Expertenberichte

2020

Eidgenössisches Departement des Innern EDI
Département fédéral de l'intérieur DFI
Dipartimento federale dell'interno DFI
Departament federal da l'intern DFI
Bundesamt für Kultur BAK
Office fédéral de la culture OFC
Ufficio federale della cultura UFC
Uffizi federal da cultura UFC

Abb. 12: Schematische Darstellungen (v.l.n.r.) der Doppelrinnen für die Glasmalereien und inneren Vorfenster im Chor, der Laibung mit zusätzlichem innerem Falz (horizontal) der Emporenfenster sowie der entsprechenden Doppelrinnen

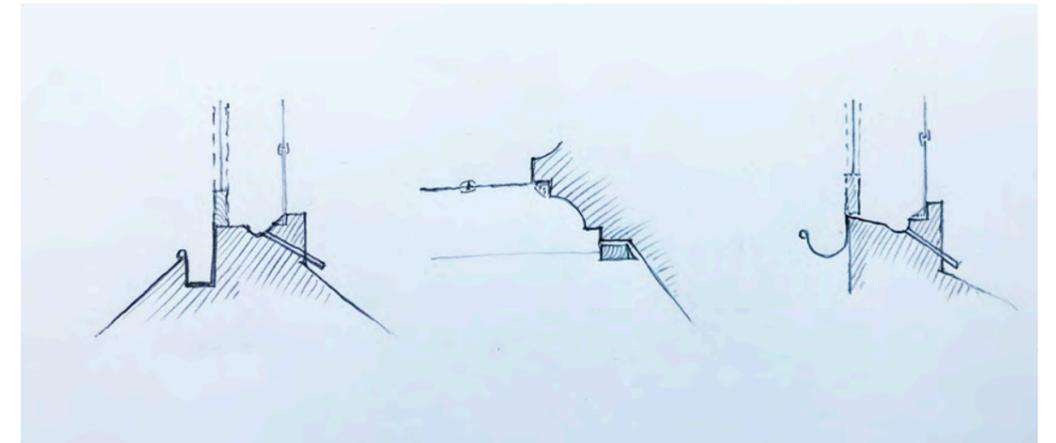
Wenn möglich sollten Dokumentationen und Archivalien zur Baugeschichte der Kirche auch bezüglich der Fenster und der hier angesprochenen Fragen eingesehen und ausgewertet werden. Bei den geplanten Arbeiten an den historischen Verglasungen sollte auf eine sorgfältige Dokumentation des Zustands und der Massnahmen als Grundlage für die zukünftige Beobachtung und Wartung geachtet werden. Im Hinblick auf die nachhaltige Pflege der Fenster sollten auch Elemente eines Wartungsplans zum Pflichtenheft der Restauratoren/-innen gehören.

Abb. 25: Prinzipskizze der Verstärkung und Abdichtung des Betonbogens mit bewehrtem UHFB: Querschnitte

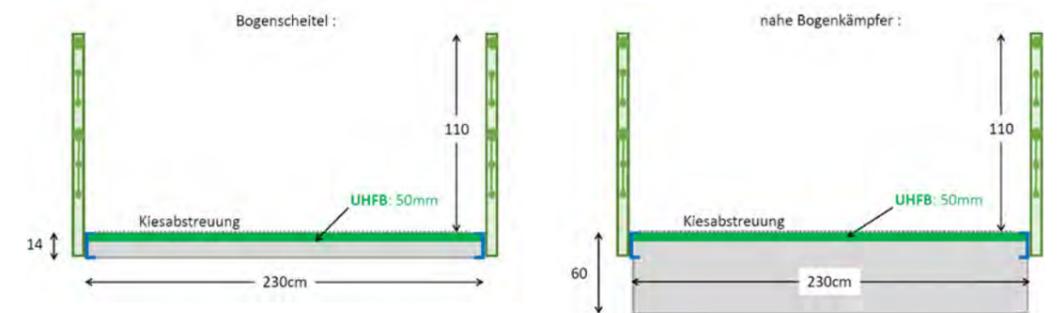
- 1) Entfernen des Mörtelüberzugs mit Hochdruckwasserstrahlen und Aufbringen einer etwa 50 mm starken UHFB-Schicht (mit Bewehrungsstäben) auf der Bogenoberseite mit Kiesabstreuerung als Oberfläche:

Abb. 10: Sanierungsplan im Bereich Lange Stiege, bis auf wenige Steinlagen ein Neubau der 1930er-Jahre. Skizze: ABL

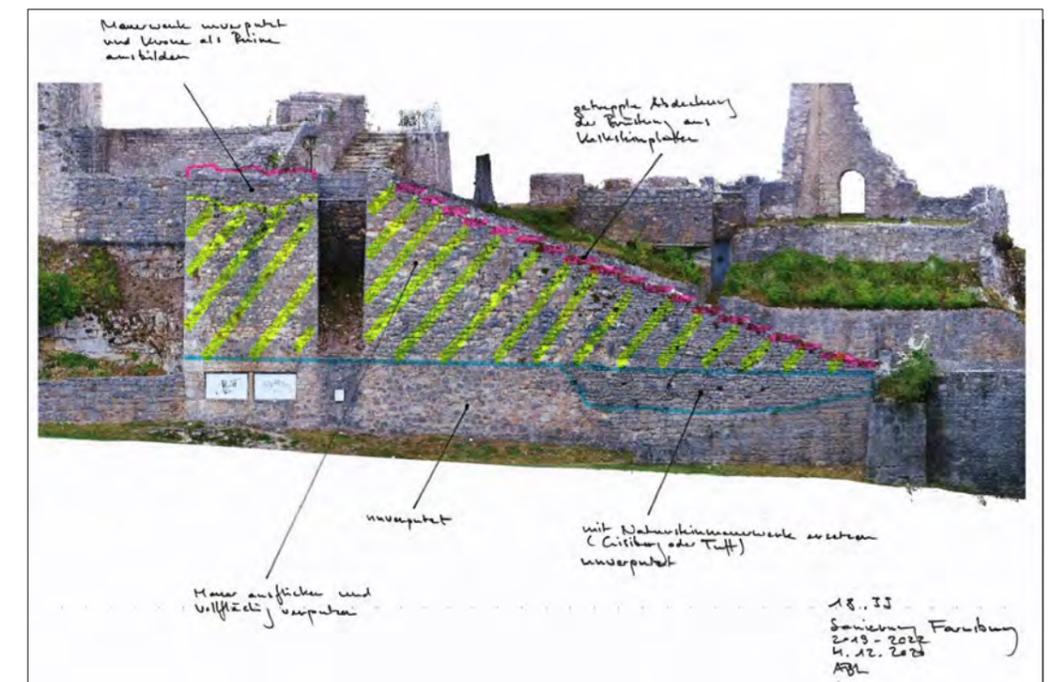
Für das Sanierungsprojekt von Langer Stiege und «Pfisterhaus» wurden deshalb im Herbst 2020 verschiedene Varianten geprüft und gerechnet. Inzwischen ist klar geworden, welche Variante – insbesondere auch aus Kostengründen – bevorzugt wird (vgl. Abb. 10).¹⁷

Abb. 5

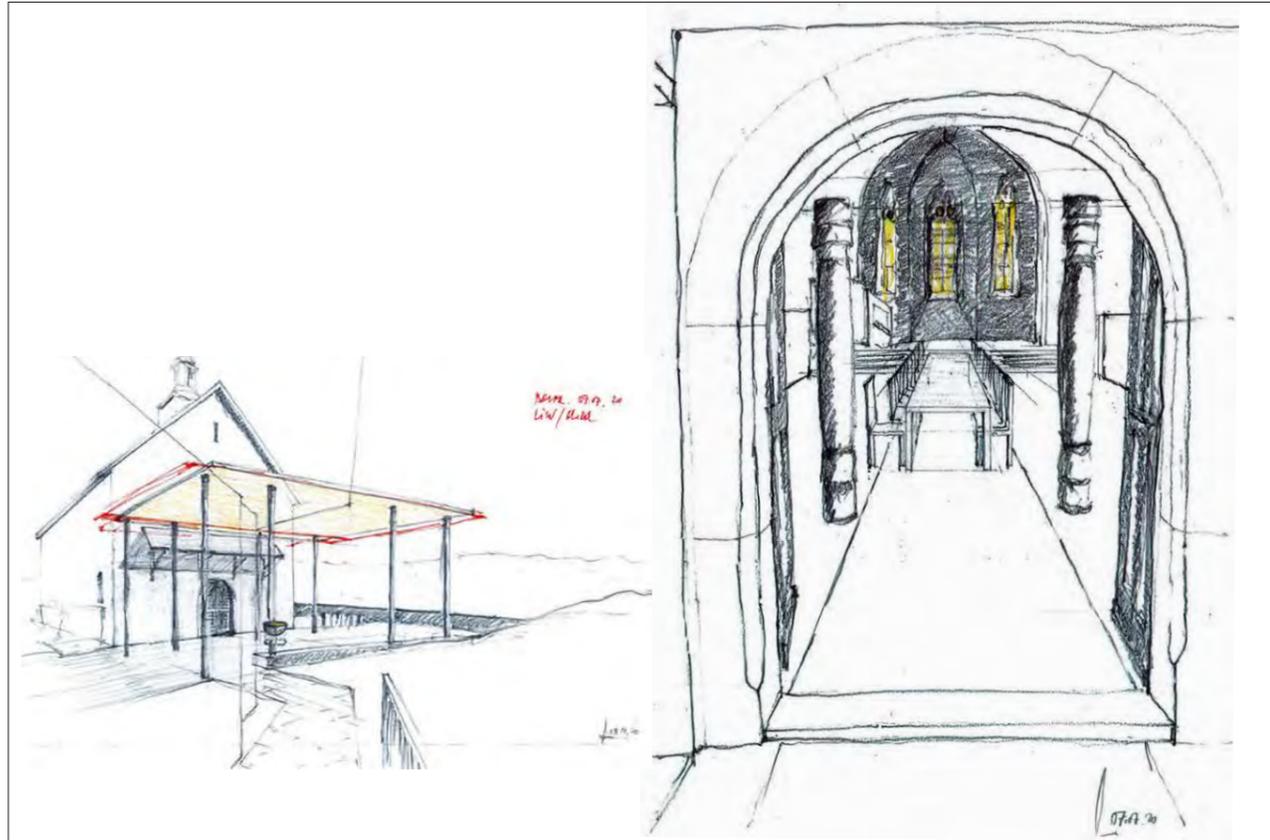
Nach meiner Meinung stört das vorgesehene Toilettengebäude am Ende des Lifts die Poesie der beschriebenen Wegführung. Wenn man aus dem Lift steigt, führt der Weg zur Kirche für Ankommende vorbei am Toilettenzugang, das ist nicht angenehm. Das Toilettengebäude überzeugt in der Situierung noch nicht. Es ist zwar aus dem Verlauf der Umgebungsmauer der Kirche herausentwickelt, in Form und Ausdruck erscheint es aber zu wenig archaisch. Ein weiterer Kritikpunkt ist die Nähe zum Baldachinelement; die Gebäudeecken von Toilettenanlage und Baldachin berühren sich. Die Lage des Toilettengebäudes sollte nochmals überdacht werden.
